**[ID\_VIP: 4437] Istanza di avvio della procedura di valutazione d'impatto ambientale relativa al progetto "Impianto per la produzione di energia elettrica da fonte eolica e relative opere connessione, costituito da 18 aerogeneratori con potenza complessiva di 36 MW, nei comuni di Acerenza, Banzi, Palazzo San Gervasio, Genzano di Lucania e Forenza (PZ)". Proponente: società I.V.P.C. Power 8 S.p.A..**

# COMUNE DI ACERENZA

Prot. n.1167 del 08/03/2019

OGGETTO:[ID\_VIP: 4437] Istanza di avvio della procedura di valutazione d'impatto ambientale relativa al progetto "Impianto per la produzione di energia elettrica da fonte eolica e relative opere connessione, costituito da 18 aerogeneratori con potenza complessiva di 36 MW, nei comuni di Acerenza, Banzi, Palazzo San Gervasio, Genzano di Lucania e Forenza (PZ)".  
Proponente: società I.V.P.C. Power 8 S.p.A..  
**Osservazioni ai sensi dell'art. 24, co. 3, Decreto Legislativo 3 Aprile 2006 n°152**

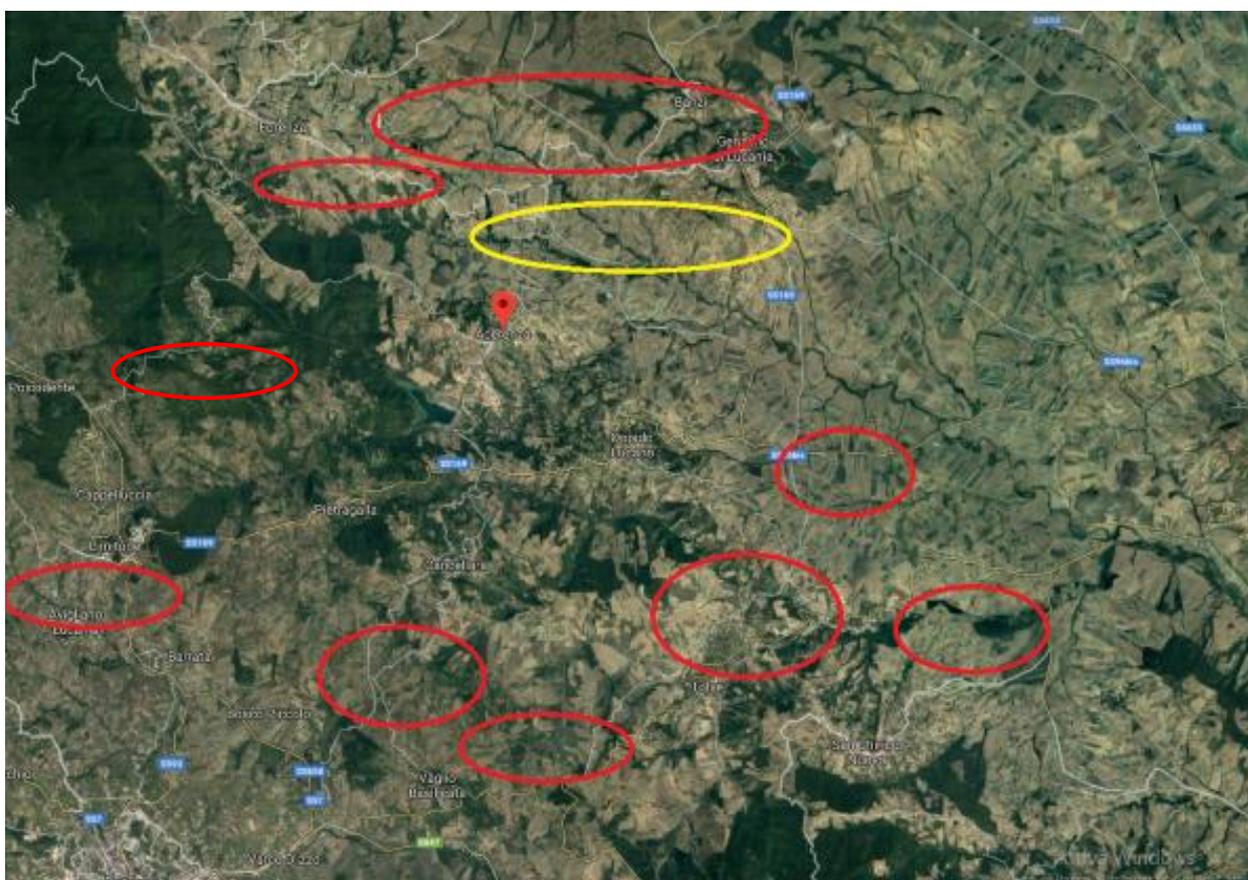
Così come evidenziabile dalla foto seguente, il territorio comunale è fortemente compromesso da un punto di vista idrogeologico. Si evidenziano, infatti, fenomeni franosi che in taluni casi non sono riportati nelle carte delle frane né in quelle di rischio frana.

Detta documentazione fotografica illustra il fenomeno franoso in atto sulla particella n.135 del foglio di mappa n.2 del Comune di Acerenza, posta a breve distanza dal punto di ubicazione dell'aerogeneratore "ACR03".

Tale area, sulla Carta del Rischio Frane - Piano di Stralcio delle Aree di Versante dell'Autorità di Bacino della Basilicata risultava come area a rischio medio "R2".
